Licitación Pública 06/2026**“CONSTRUCCIÓN, PROVISIÓN Y MONTAJE DE LAT 132KV, ESTACIÓN TRANSFORMADORA
132/33/13,2 KV-80 MVA Y NUEVOS VÍNCULOS EN MT PIÑERO”****CIRCULAR N°4 - CON CONSULTA**

Por este medio esta Unidad Ejecutora comunica a los oferentes de la Licitación Pública 06/2026 que se han recibido las consultas vinculadas al llamado, que se transcriben a continuación junto a sus respectivas respuestas.

NOMBRE Y FIRMA	FECHA	ET ARROYO SECO 132/13,2kV FUNDACIÓN TORRE AUTO SOPORTADA
PROYECTÓ	Seanmetal SRL	11/04/24	
EJECUTÓ	Seanmetal SRL	11/42024	
REVISÓ	Claudio Cendra	11/04/24	
APROBÓ

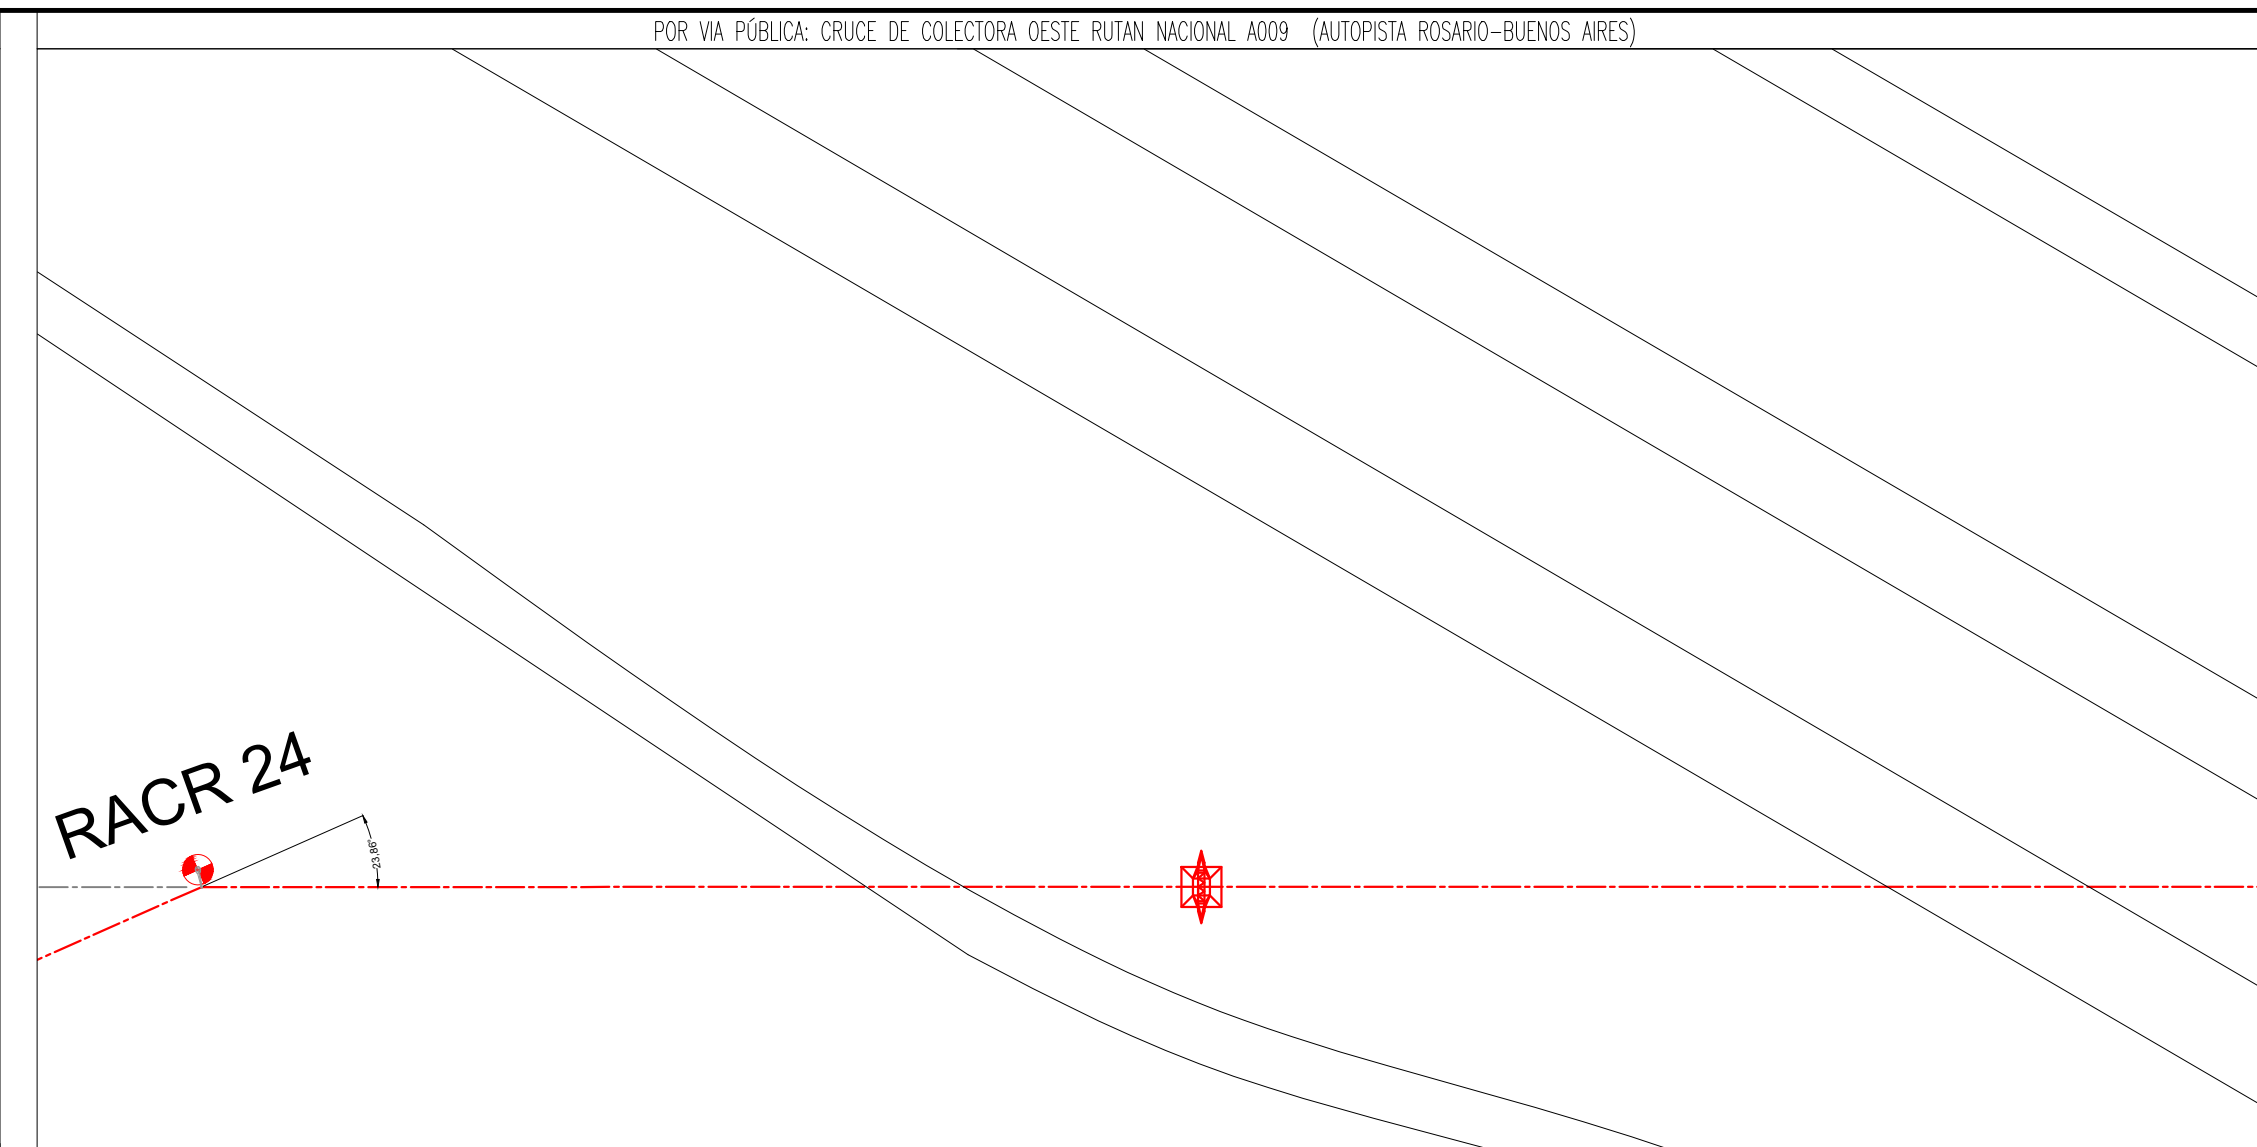
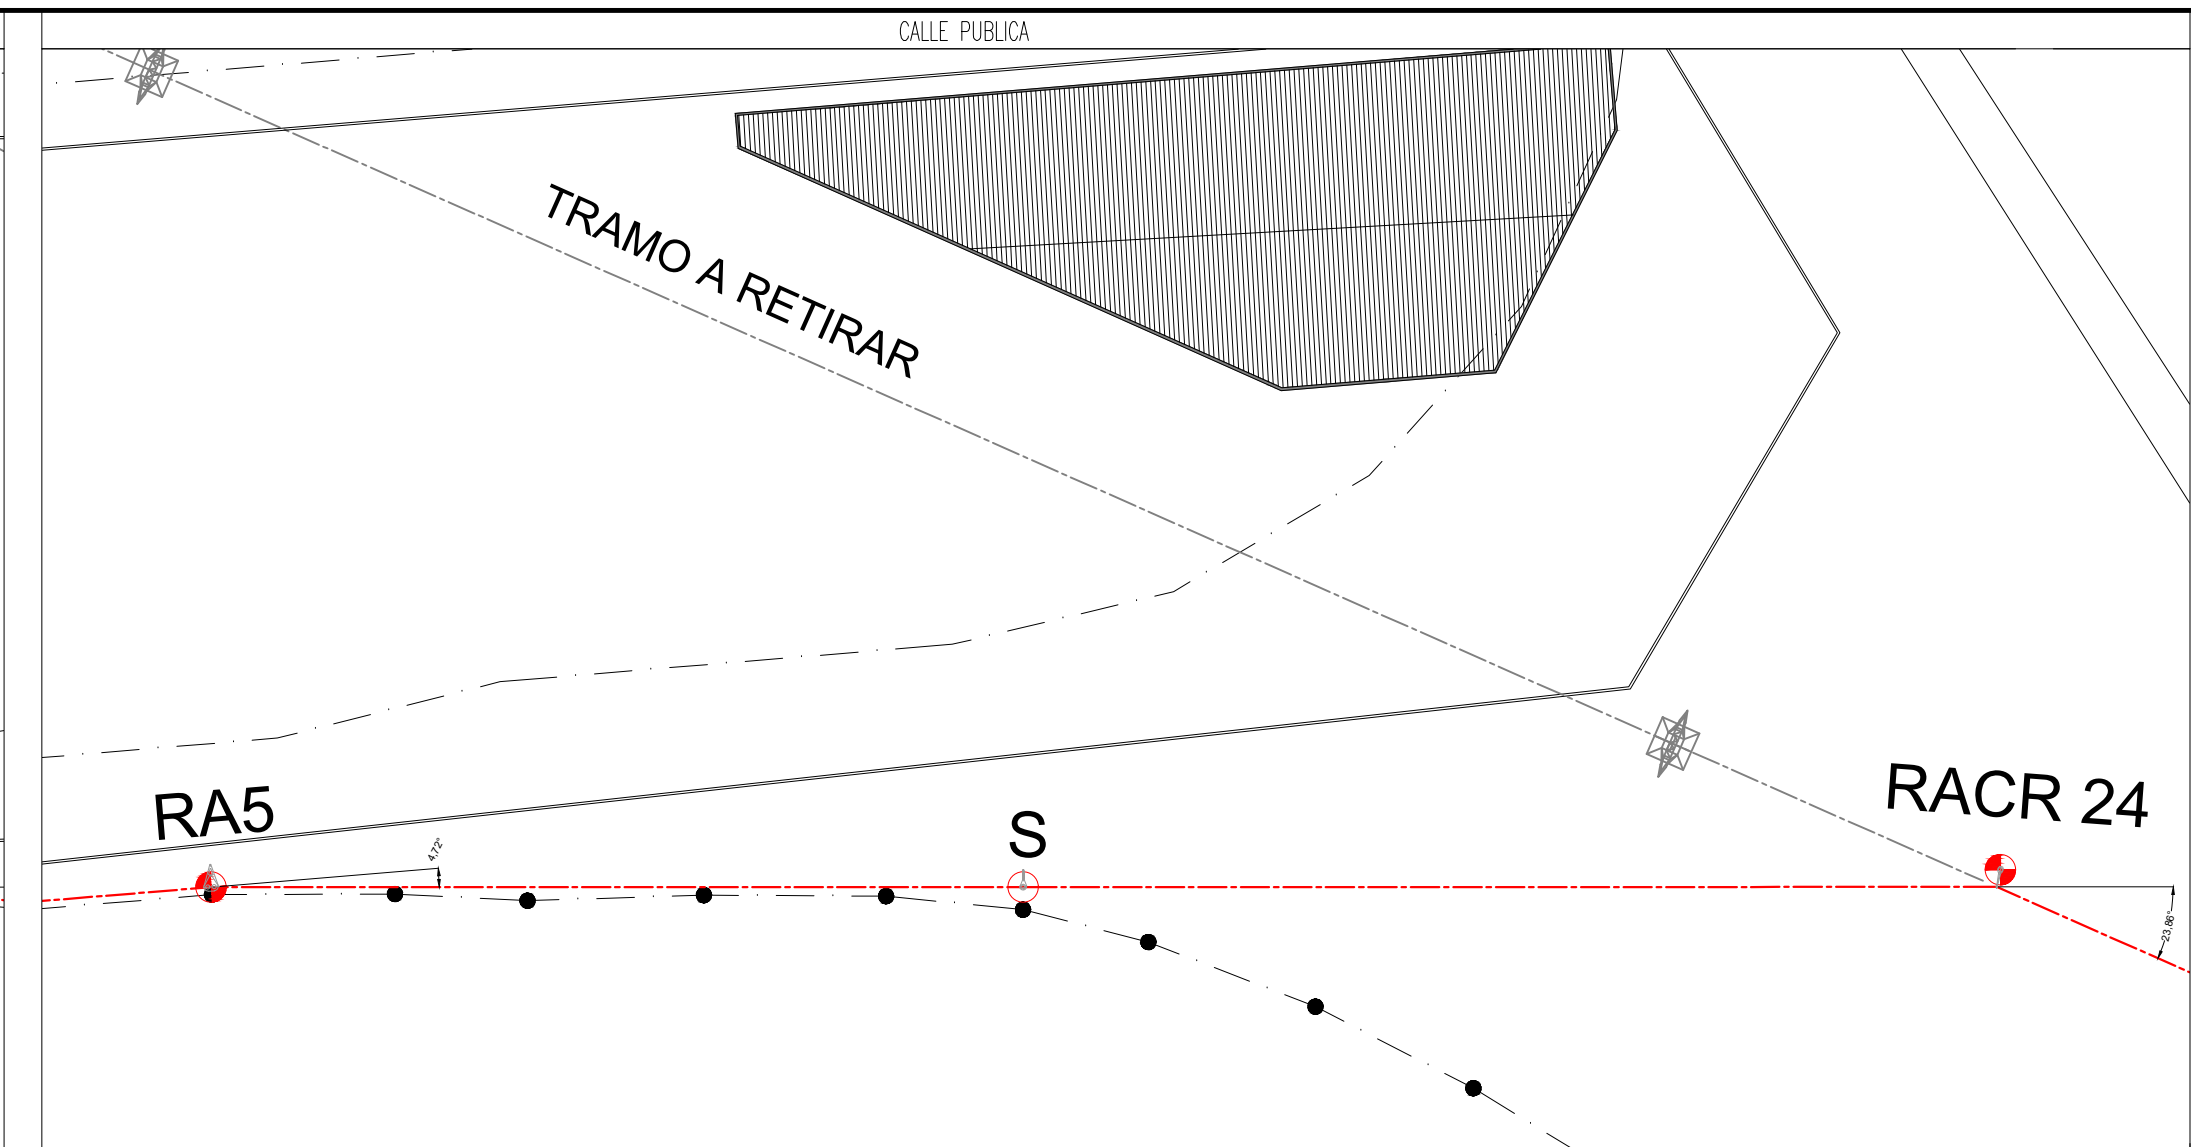
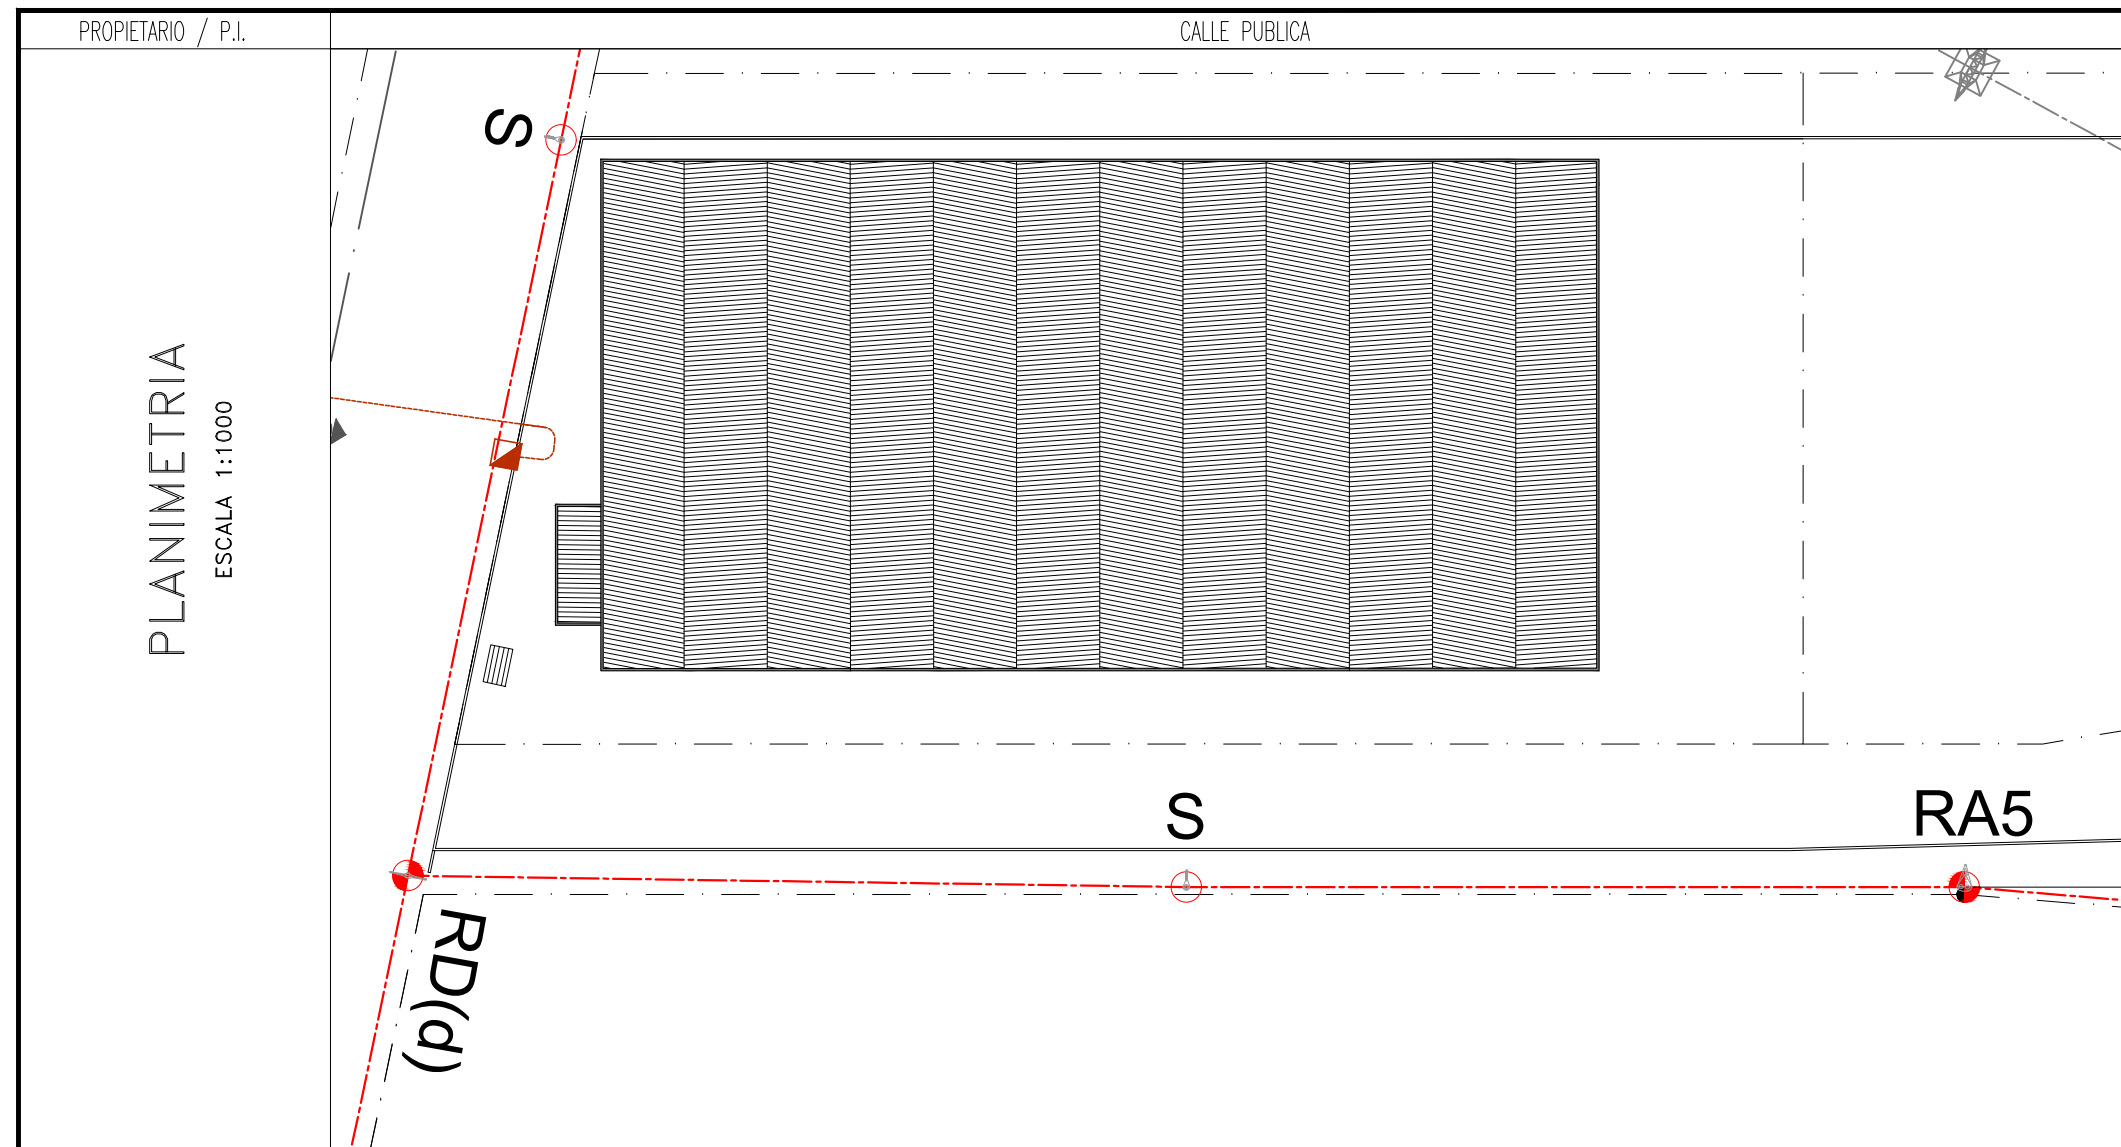
Para poder estimar los recursos de equipos para la base de la torre autoportada de 72 metros, se solicitan planos de la fundación con pilotes considerados a los fines del cómputo y la cuantía de acero prevista.

Adjunto planos a modo referencia.

**LAT 132 KV SIMPLE TERNA
TRAMO PIÑ-GM
PLANIALTIMETRÍA**

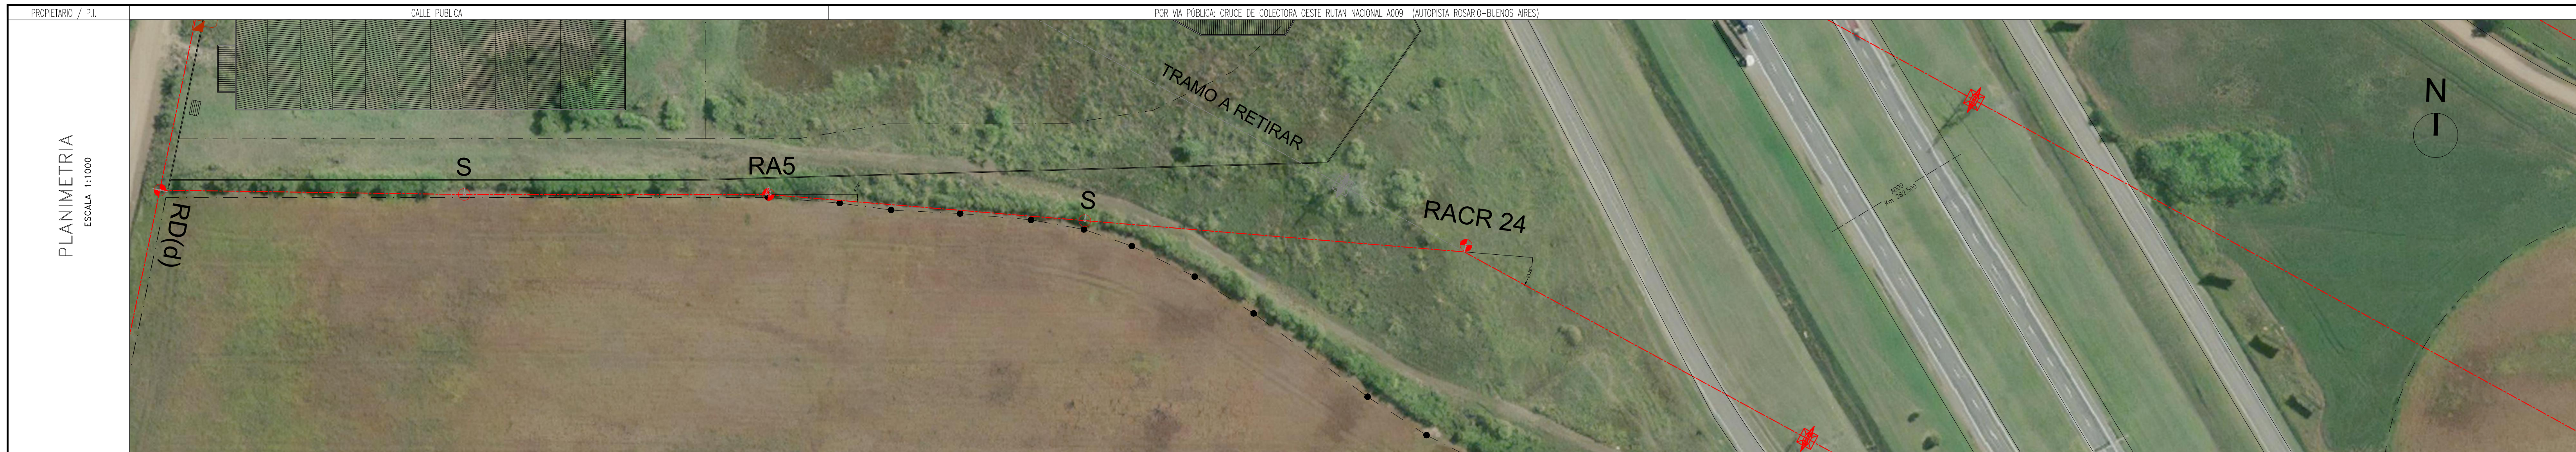
Se solicita enviar la hoja de la planimetría donde se aprecie el tramo en derivación hacia el este, desde la estructura RD(d) [P01SPG] hasta el otro punto de vinculación a la LAT 132 kV existente hacia ET General Motors.

Se adjunta plano.
